高速増殖原型炉もんじゅの原子炉  
設置変更許可申請の概要

平成14年12月

1. 申請の概要

(5) 変更内容

図 I 2次ナトリウム補助設備の改造

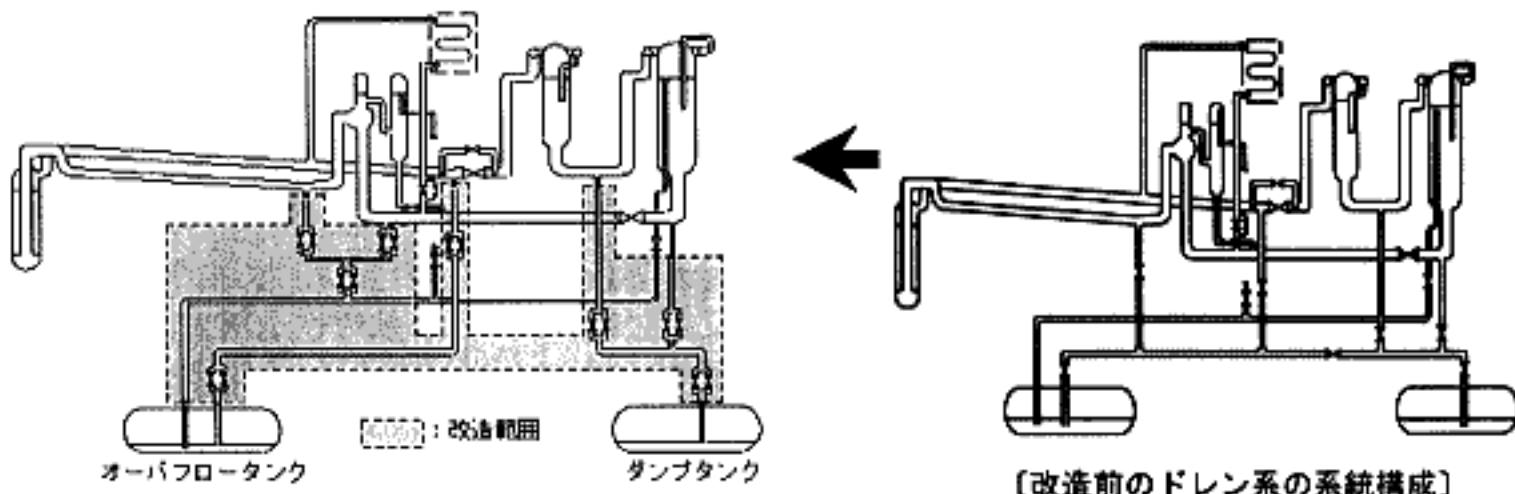
2次冷却材ナトリウムの漏えい時に、漏えいを早期に終息させるため、漏えい系統のナトリウムを緊急にドレンできるように2次ナトリウム補助設備を改造することとしている（ナトリウムドレン配管の追加、大口径化等の改造：図Ⅰ）。

図 II 煙感知型及び熱感知型のナトリウム漏えい検出器の設置

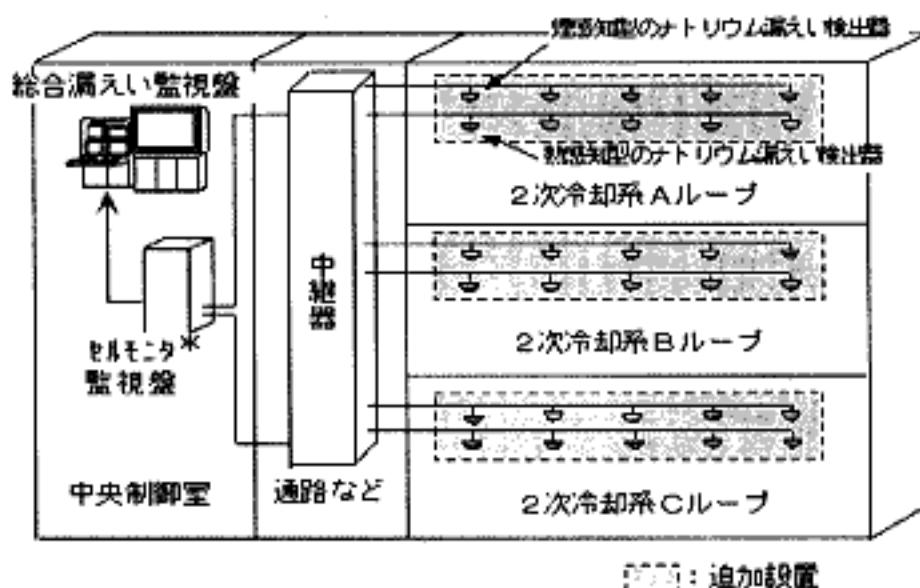
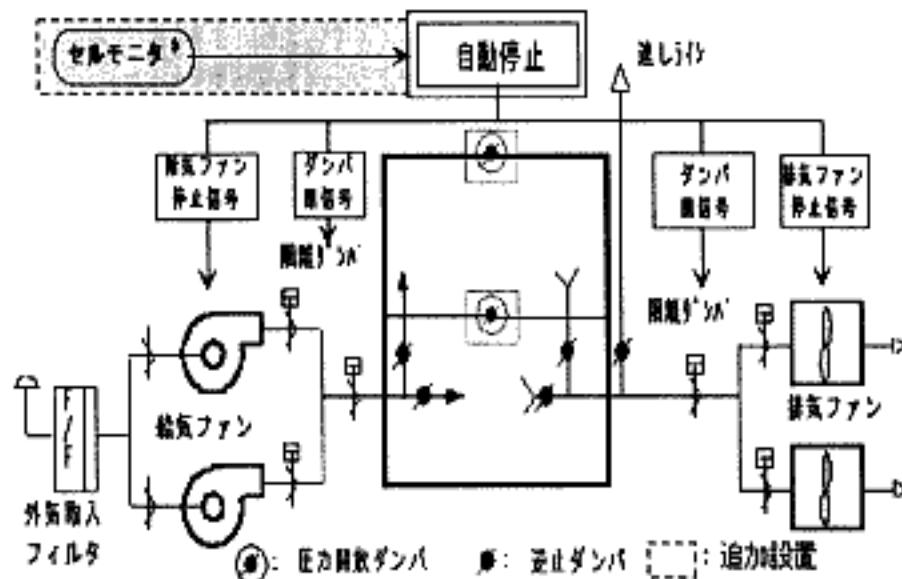
ナトリウム漏えいの検出機能を強化するため、煙感知型及び熱感知型ナトリウム漏えい検出器を設置することとしている（図Ⅱ）。

- ・ナトリウム漏えいの検知機能を強化

### 図Ⅲ 換気空調設備等の改造

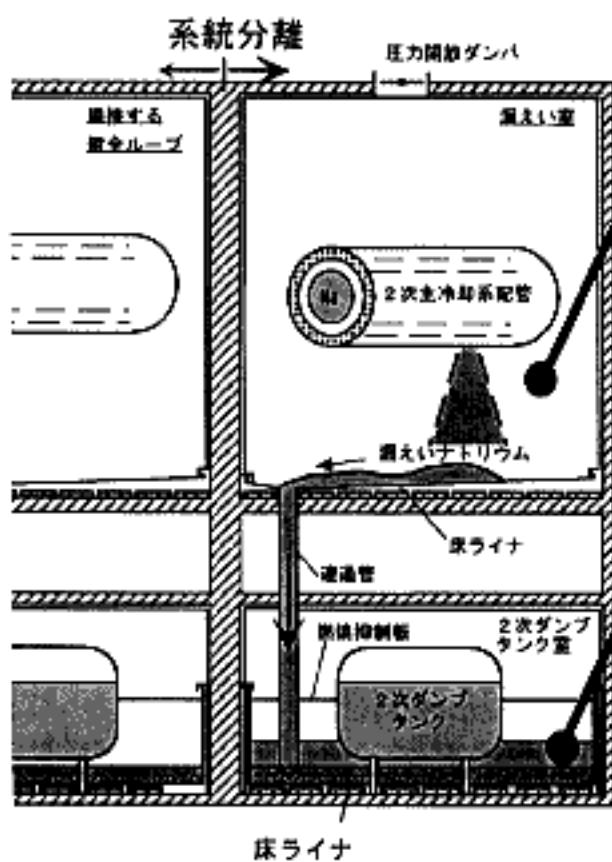
2次冷却材ナトリウムの漏えい時に、煙感知型等のナトリウム漏えい検出器の信号により換気装置を自動停止させるインターロックを設置することとしている。

また、漏えいナトリウムの燃焼による圧力上昇を抑制できるように、圧力開放ダンバを設置することとしている（図Ⅲ）。

- ・換気空調設備の自動停止の追加
  - ・圧力開放ダンパを設け、漏えいナトリウムの燃焼による圧力上昇を抑制

## 図IV 安全評価（漏えいナトリウムによる熱的影響の解析）

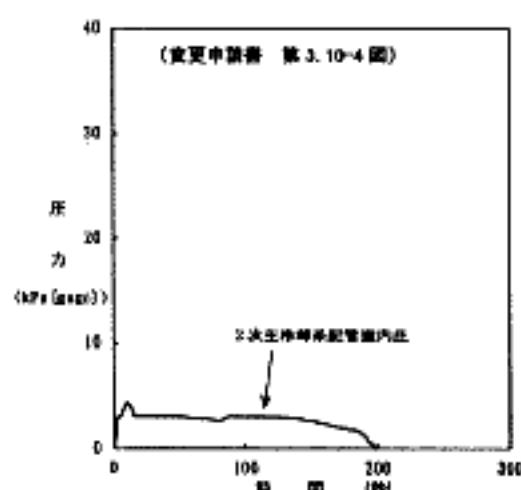
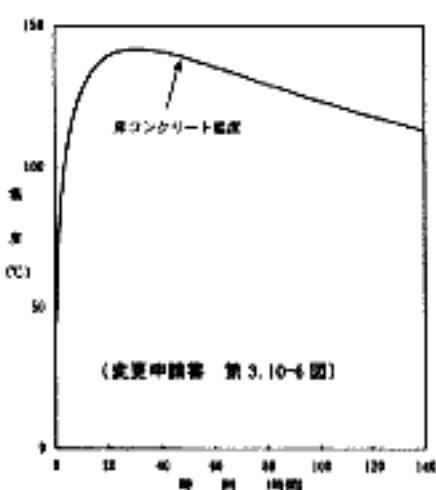
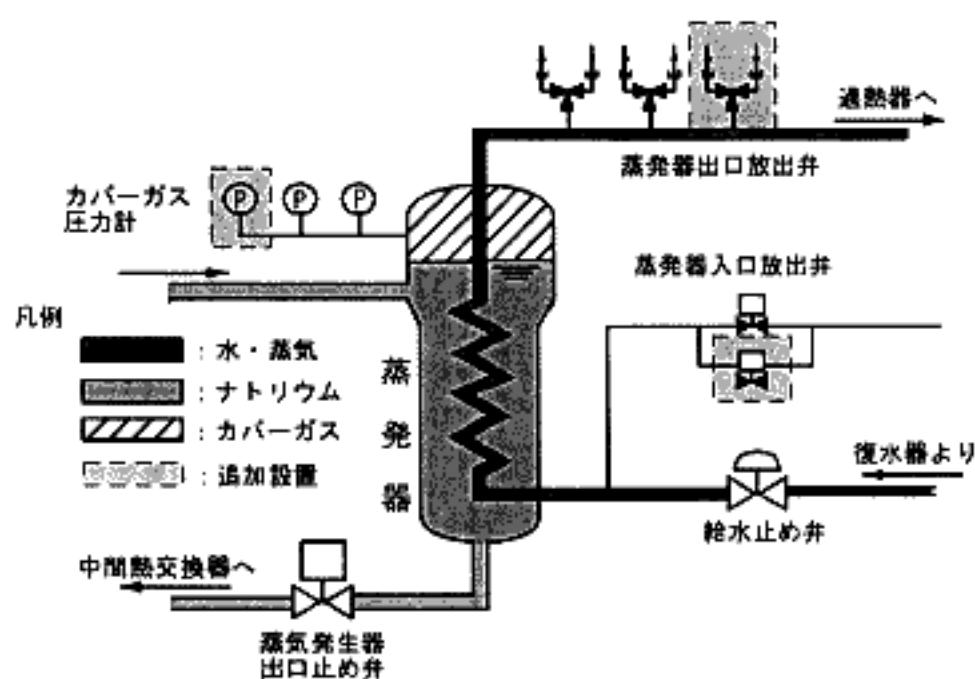
設備改造を踏まえ、2次冷却材漏えいを想定した事故解析（漏えいナトリウムによる熱的影響の解析）を行うものである。解析結果の概要を図Ⅳに示す。

2次主冷却系配管室における内圧変化を下図に示す。内圧上昇は約 4.3kPa であり、原子炉補助建物当該室の耐圧 58kPa[gage]以下にとどまる。

2次ダンプタンク室における建物コンクリートの温度変化を下図に示す。建物床コンクリートの最高温度は約 140°C であり、コンクリートの健全性が損なわれることはない。

漏えいナトリウムによる熱的影響によって原子炉補助建物の健全性が損なわれることはなく、系統分離は保持されることから、漏えいループ以外のループによって炉心の十分な冷却機能が保持される。

図V 蒸気発生器伝熱管の破損に対する設計

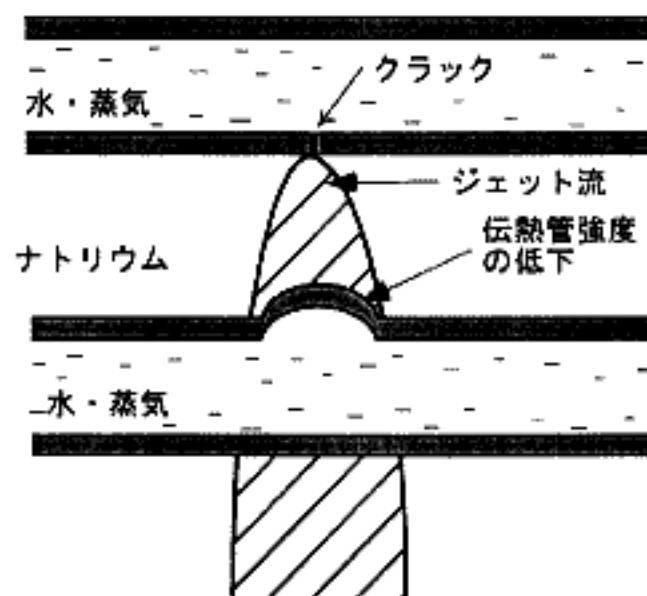
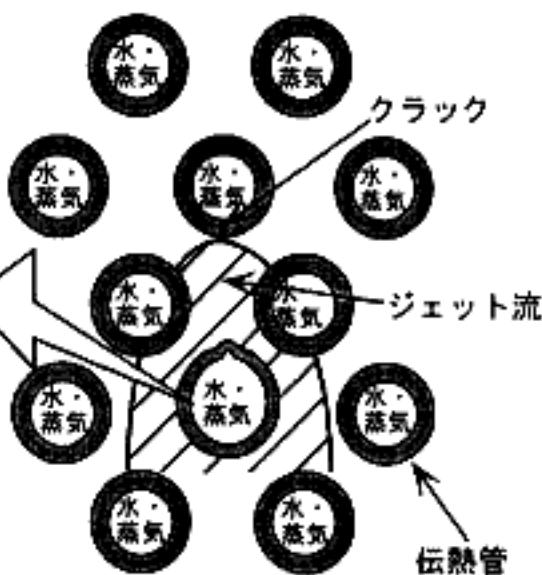
蒸気発生器伝熱管破損時に水漏れを確実に検出できるように、蒸発器にカバーガス圧力計を追加設置し、多重性をもった設備とすることとしている（図Ⅴ）。

蒸気発生器伝熱管破損時に、伝熱管内部保有水・蒸気のブローダウンが早期に完了できるように、蒸発器出入口の放出弁を追加設置することとしている（図Ⅴ）。

設置者は、カバーガス圧力計の増設及び水・蒸気系の放出弁の追加設置を行うことにより、水漏れを早期かつ確実に検出し、伝熱管内の水・蒸気を急速にブローすることとしている。
